Kuopion Veden toiminta-alueen laajennukset alueilla Haapamäki, Radantauus, Taivallahti, eteläinen Vanha Pappila Siilinjärvellä/ Kuopion Vesi Oy:n lausunto

Kuopion Vesi esittää toiminta-aluemuutoksesta lausuntonaan seuraavaa:

Taivallahti

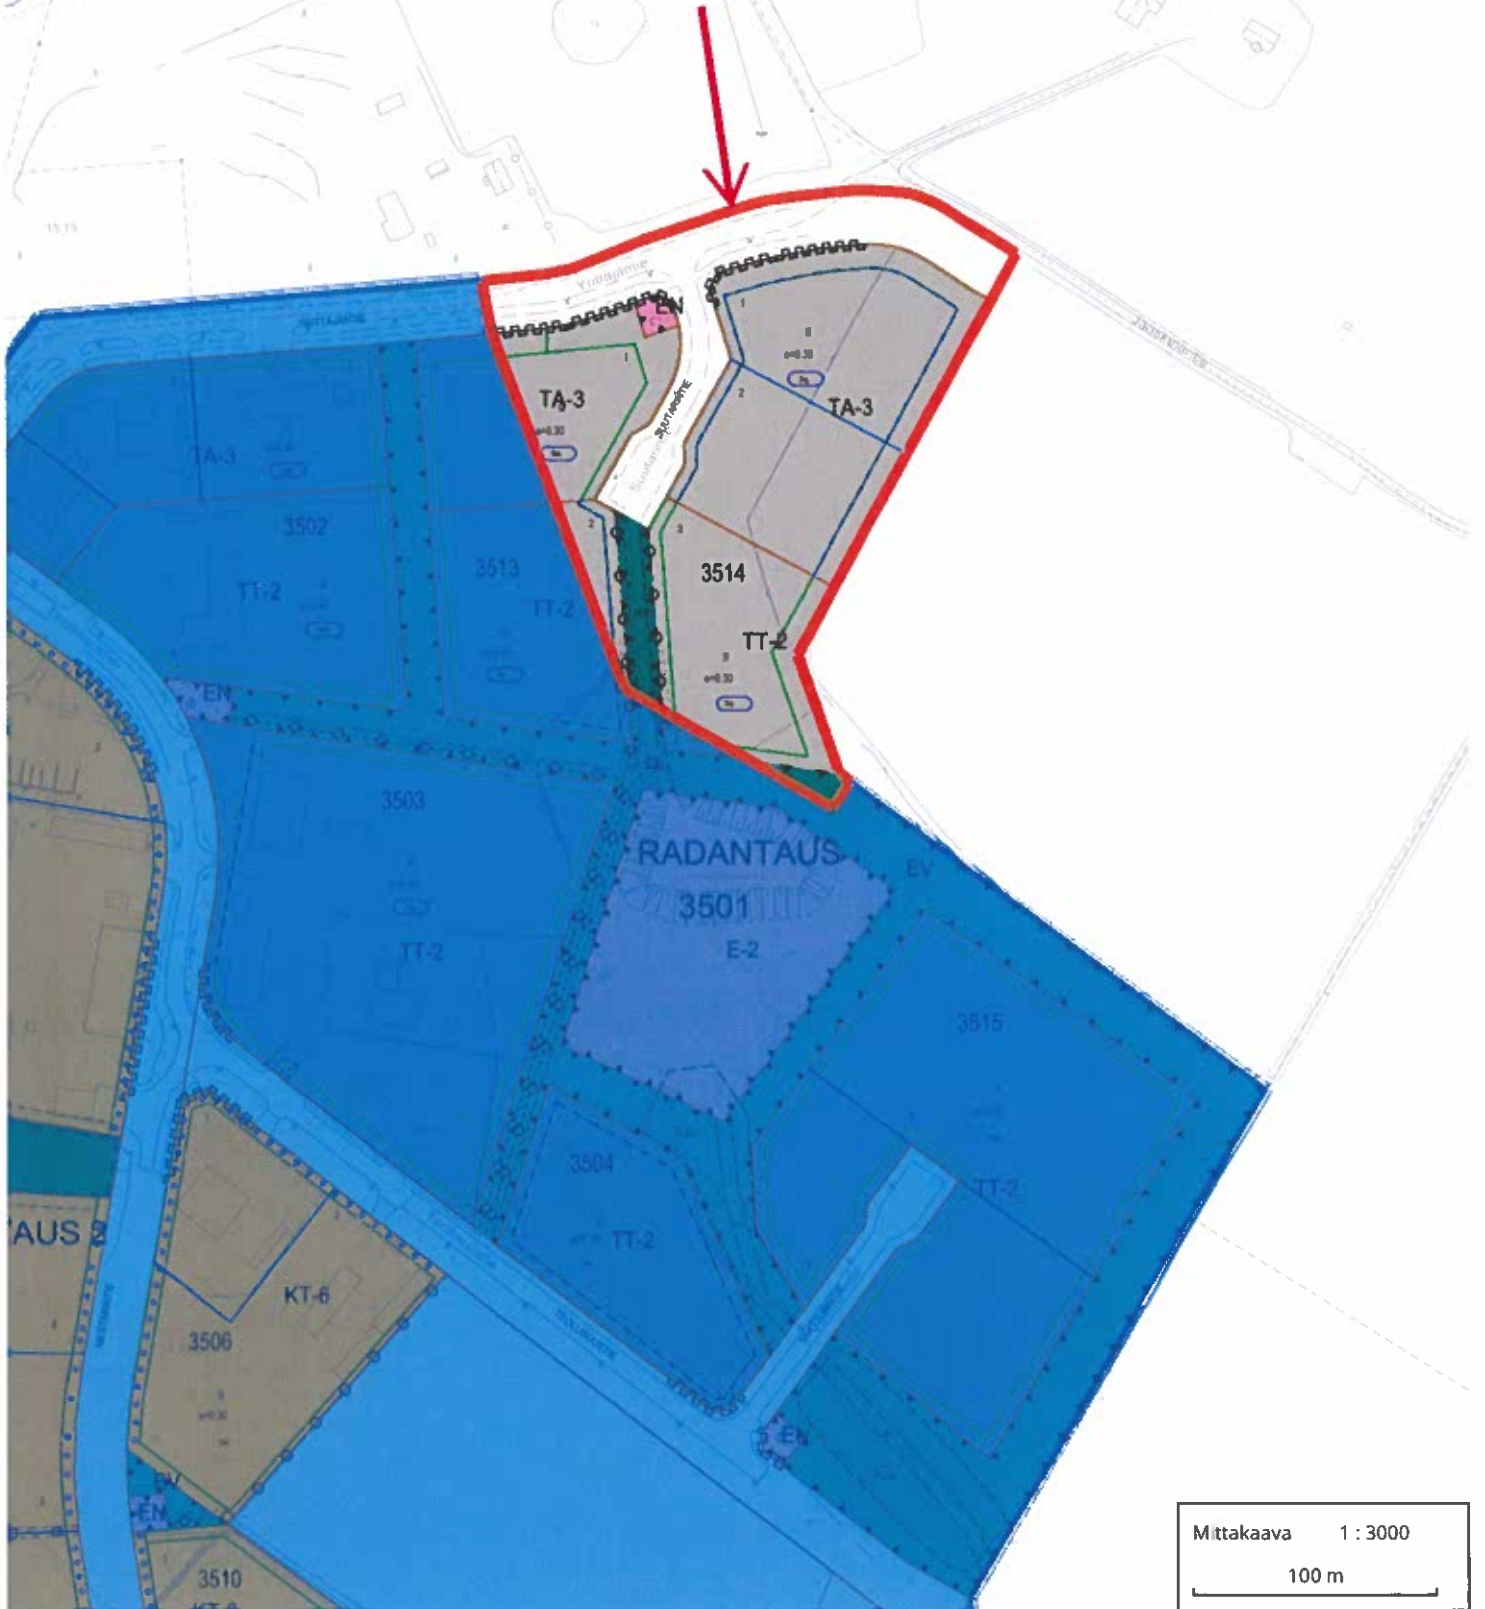
- Taivallahden asemakaavoitettu alue on jo liitetty Kuopion Veden toiminta-alueeseen vuonna 2020 siten, että alueeseen on rajattu vain asemakaavoitettu alueen osa ilman rantaan rajoittuvaa MA-alueita. MA-alue on merkitty asemakaavassa maisemallisesti arvokkaaksi peltoalueeksi. Kuopion Vesi on lausunut em. asiasta Taivallahden toiminta-alue laajennoksen yhteydessä 15.4.2020 ja esittää edelleen, ettei MA-alueita liitetä toiminta-alueeseen, vaan Taivallahden alueen osalta toiminta-alueen rajaus säilyy v. 2020 päätöksen mukaisena.

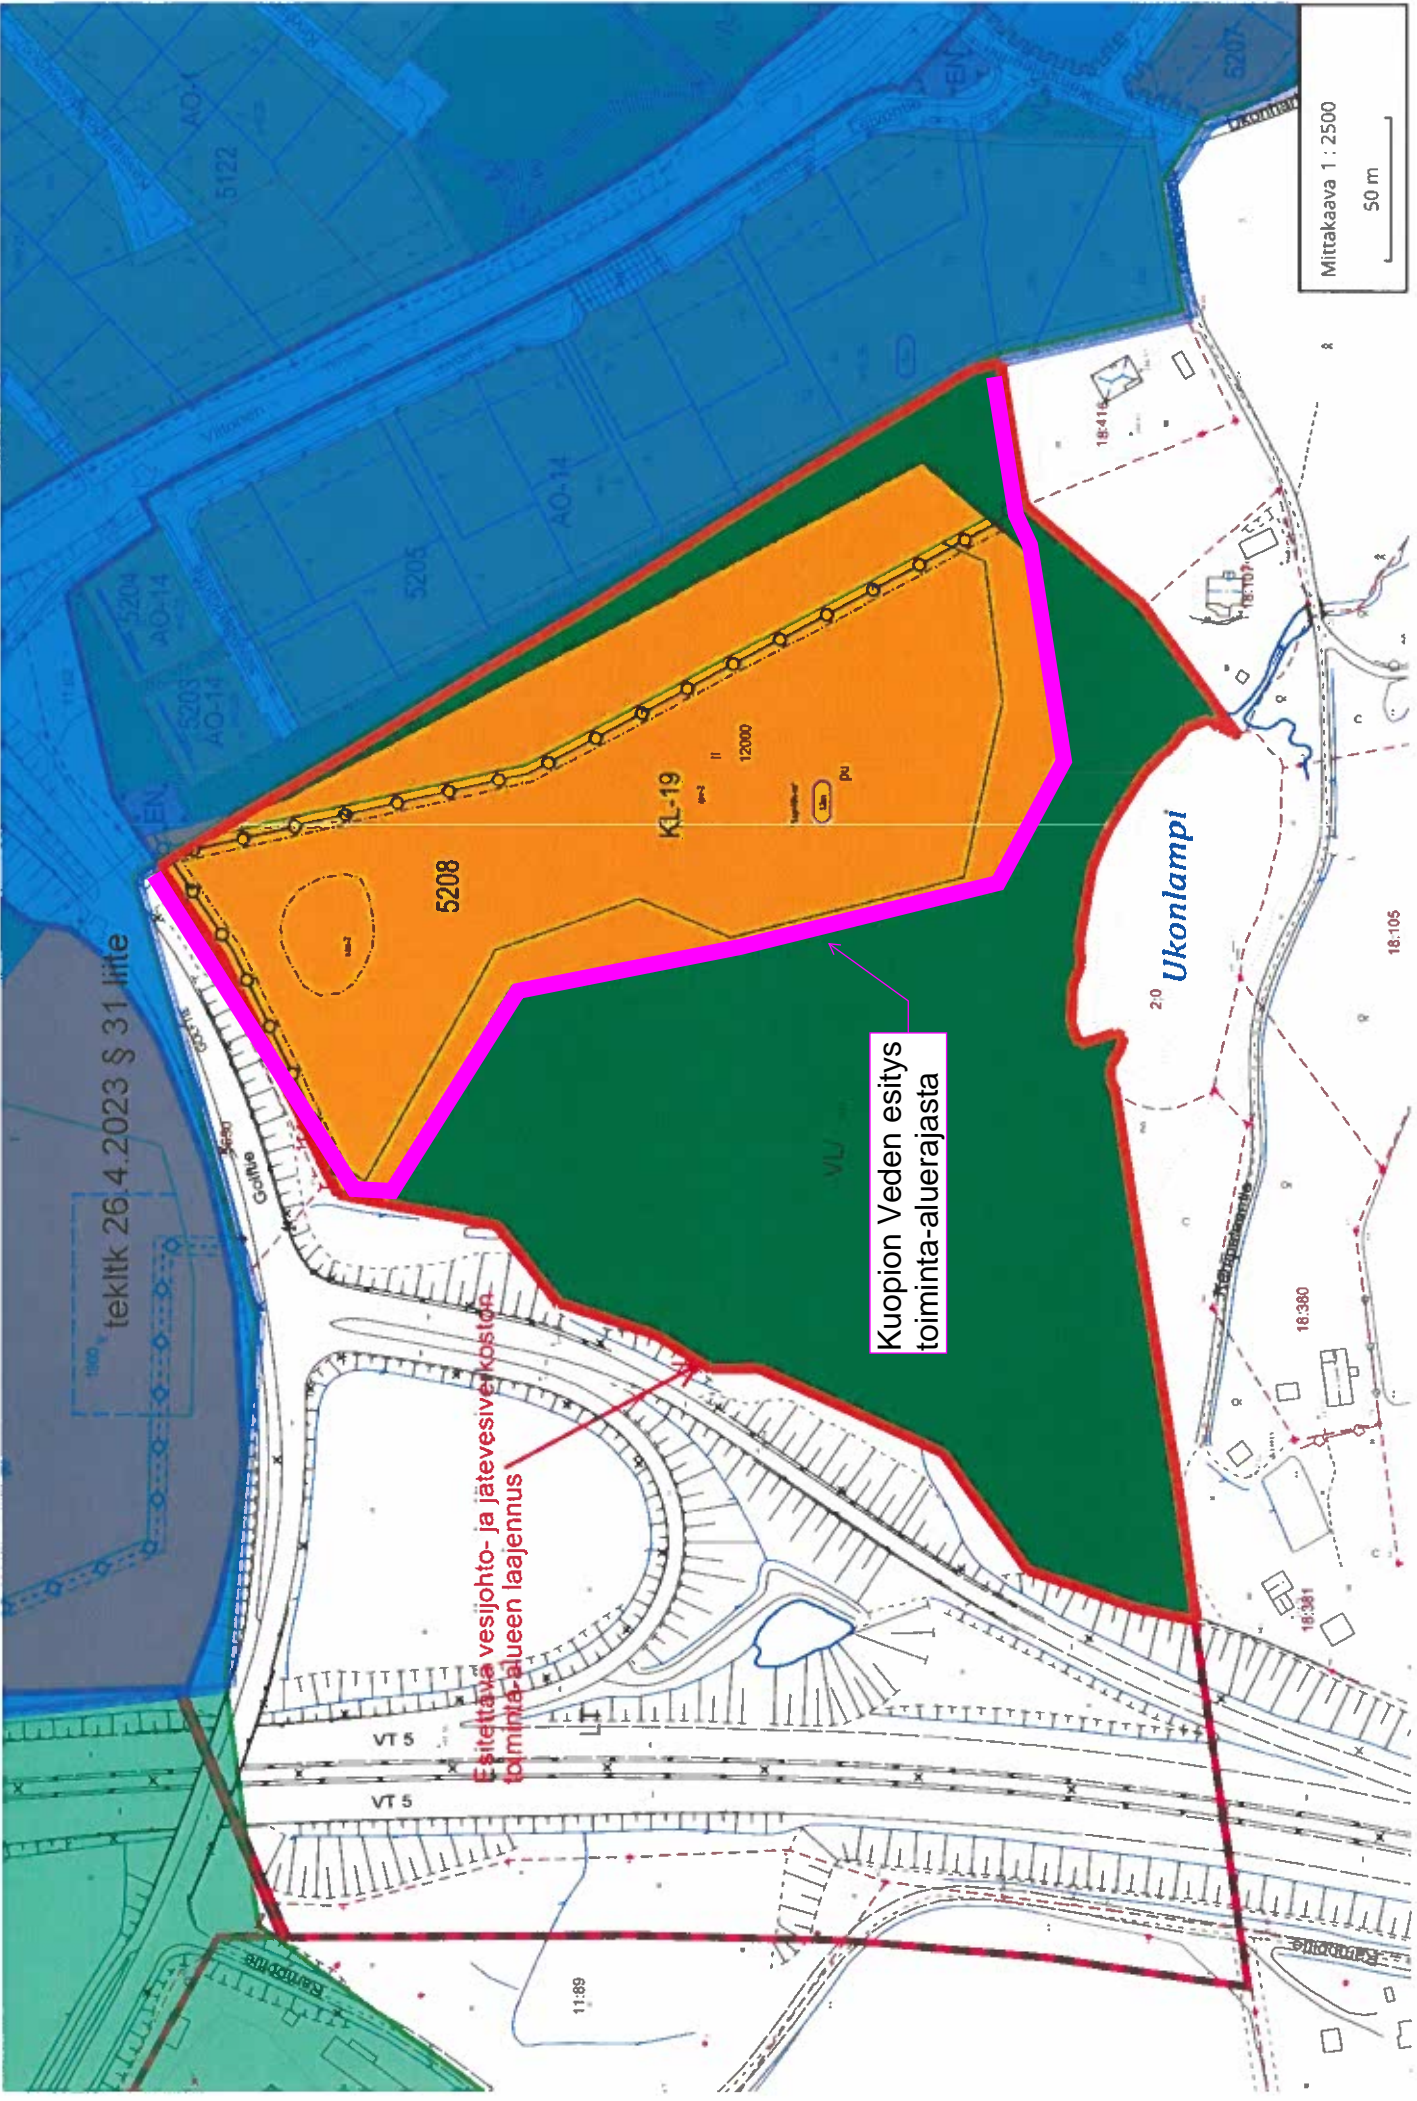
- Haapamäen asemakaavoitetun alueen länsiosaan sijoittuva laaja VL-alue rajataan toiminta-alueen ulkopuolelle
- eteläisen Vanhan Pappilan alueesta toiminta-alueeseen rajataan vain asemakaavoitettu KL-19-tontti, ja laaja VL-alue jätetään toiminta-alueen ulkopuolelle. Mikäli KL-19 -tontti tullaan jakamaan, on tonttien muodostamisessa otettava huomioon, että ne rajautuvat oleviin vesihuoltoverkostoihin Kuopion Veden liittämiskohtalausuntojen mukaisesti.
